Respostas ao pedido de esclarecimento

EDITAL ATO CONVOCATÓRIO 020/2020

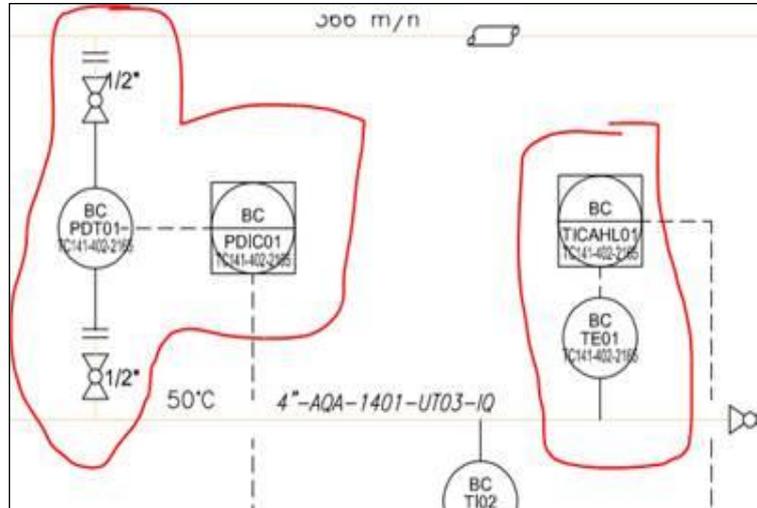
No sistema de água quente foram encontradas algumas divergências nos quantitativos de instrumentos (eletrônicos) contido nos documentos enviados, conforme listado a seguir:

Na lista de cabos DE:PARA **DI-00402-PE-AT-AQ-LI-0003-01** nos documentos de automação temos:

FUNÇÃO	DE	PARA
SINAIS ANALÓGICOS		
TRANSMISSOR DE TEMPERATURA	AQ-PNG01-00402-2165	BC-TT1-TC141-402-2165
TRANSMISSOR DE NÍVEL	AQ-PNG01-00402-2165	BC-LI1-TQ141-402-2165
TRANSMISSOR DE PRESSÃO DIFERENCIAL	AQ-PNG01-00402-2165	BC-PDT1-TC141-402-2165

RESPOSTA: Para sistema de água quente, considerar conforme fluxograma DI-00402-PE-UT-DE-0014-02. O medidor de nível BC-LI01-... é uma régua de nível, por tanto sem I/O e cabeamento requerido.

Segue o solicitado no PID DI-00402-PE-UT-DE-0014-02:

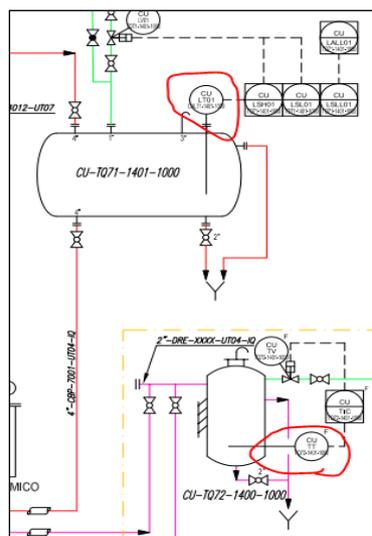
Ou seja, no PID pede 1 transmissor de pressão diferencial e um transmissor indicador de temperatura. Localizamos no PID de Vapor industrial DI-00402-PE-UT-DE-0007-03, um transmissor de nível e um transmissor de temperatura. Com relação aos instrumentos para este sistema qual informação devemos considerar?
